**GH505.0 / GH506.0 / GH606.0 / GKH507.0****Avviso importante!****Fare attenzione durante la sostituzione dei listelli di allacciamento!**

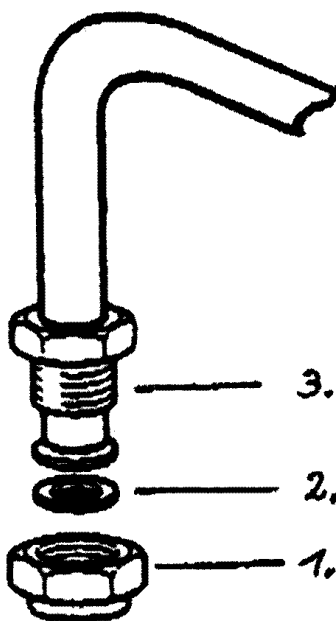
**La sostituzione del coperchio cieco a vite [1] deve essere eseguita come segue:**

1. Svitare il coperchio a vite dal manicotto di raccordo [3].  
(utilizzare due chiavi fisse modello SW24).
2. Smaltire il vecchio anello di tenuta in rame [2] e inserirne uno nuovo (fornito con l'apparecchio).
3. Posizionare il coperchio cieco a vite sul manicotto di raccordo dall'altra parte dell'allacciamento, stringere ermeticamente con due chiavi fisse modello SW24 e controllare la tenuta.

A partire dal novembre '98, il cappuccio cieco in alluminio è stato sostituito con un cappuccio in ottone.
